7#楼一层平面图 1:100

（拟变更图）

三明市贵溪洋I-09地块开发建设项目 7#楼

一层平面图

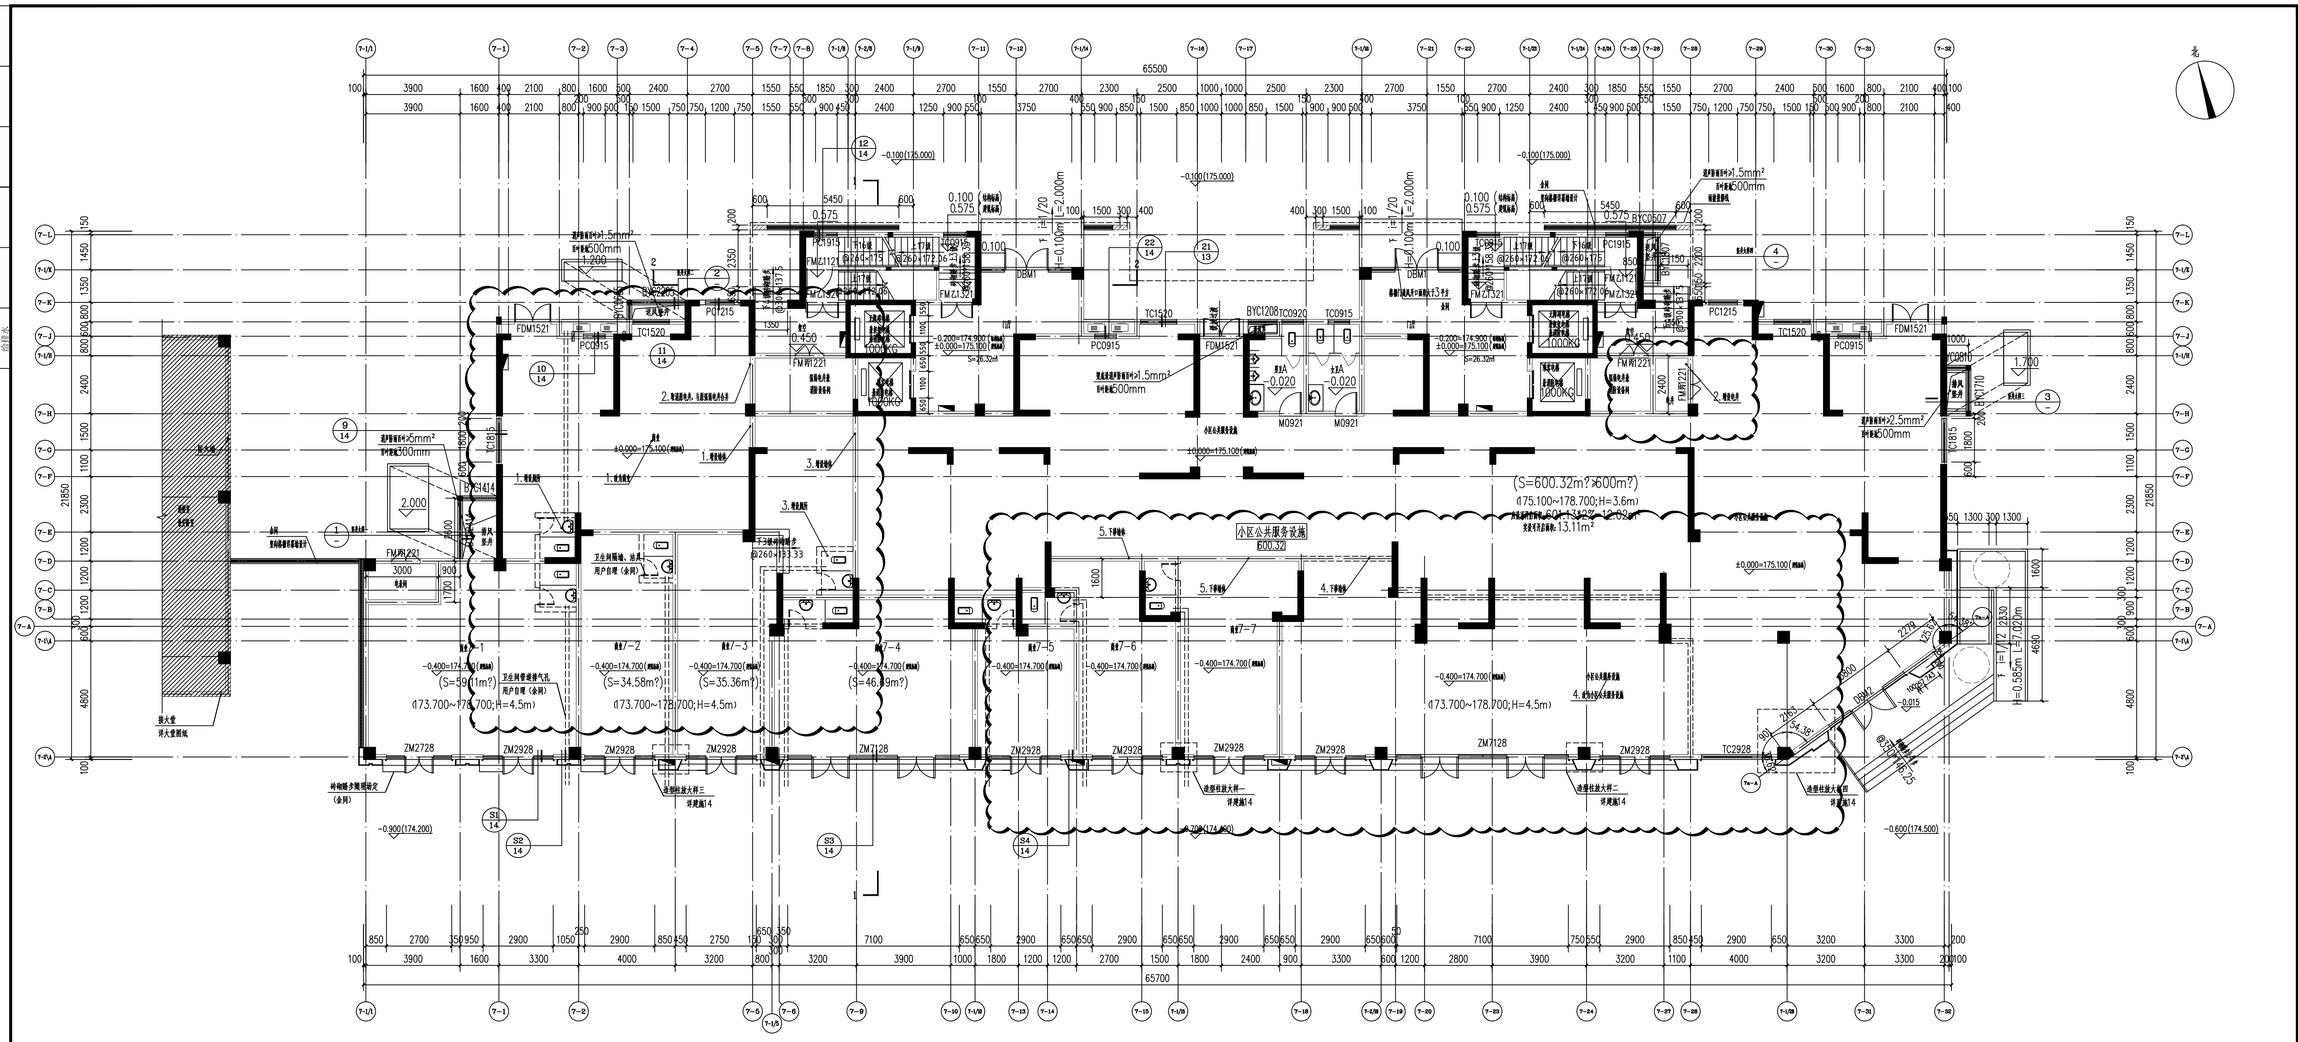
应甲方反馈及现场施工实际情况，将更改图中 云线部分具体如以下几点：

1.原7－5轴处增设墙体，7－1轴至7－5轴交7－J轴至7－D轴原小区公共服务设施改为商业。并增设卫生间，

2.合并7－5轴交7－H轴电井，取消7－7轴隔墙及7－5轴处防火门。取消原电井，与原强弱电井合并。增加7－26轴至7－28轴交7－H轴电井。

3.增大商业7－3面积，取消原7－E轴、7－6轴墙体，增设7－2/8轴墙体，并增设卫生间。

4.原商业7－8、商业7－9、商业7－10改为小区公共服务设施。并下移墙体

5.下移商业7－6、商业7－7墙体.
